改善箇所説明図

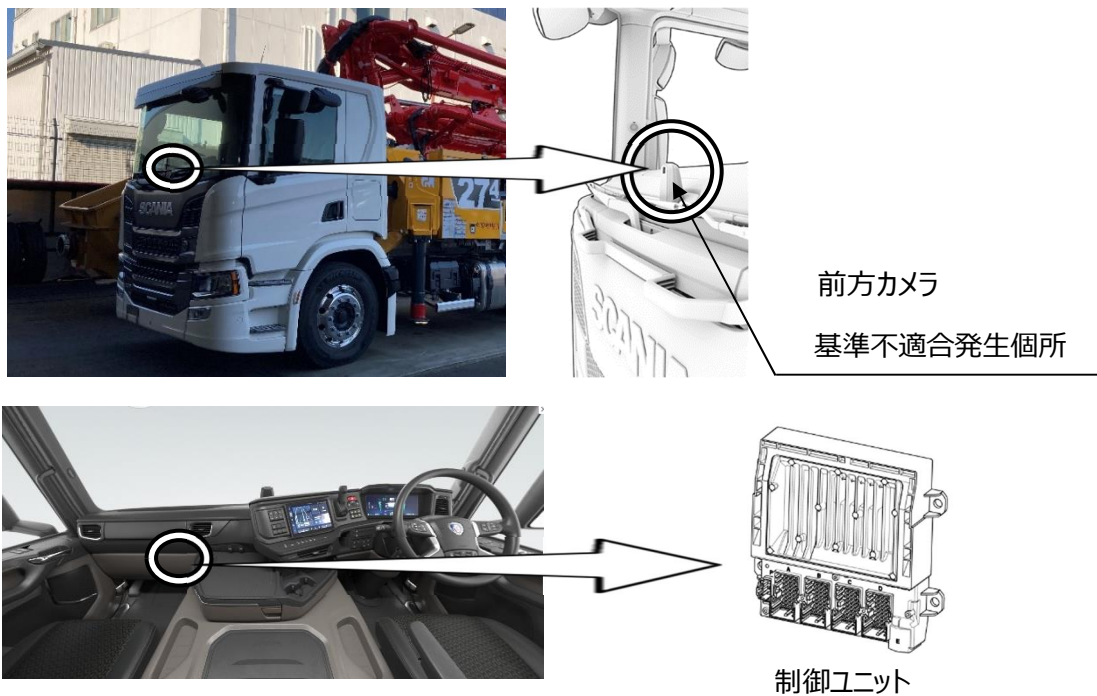
交通状況の情報を制御しているユニットにおいて、プログラムの設計検討が不十分なため、前方の障害物に対して感知が遅れることがある。

そのため、協定規則 159 号に適合しない。

全車両、当該ユニットを対策プログラムに更新する。
